令和4年監査報告第2号

工事監査報告

半田市立乙川中学校改築工事について

半田市立乙川中学校改築工事

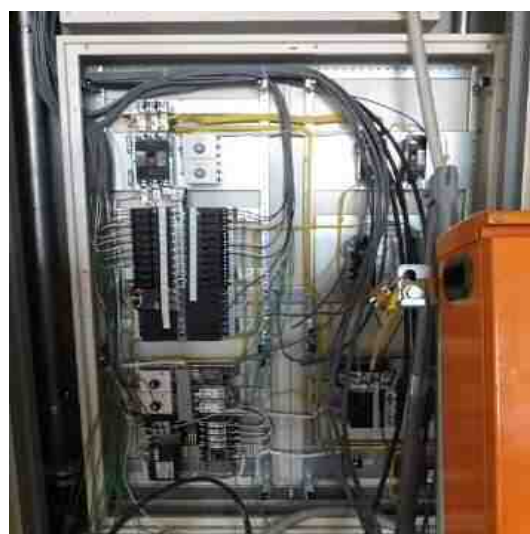
監査当日現地にて確認した事項について調査した。

①工事別（工種別）に調査内容を写真表示した。
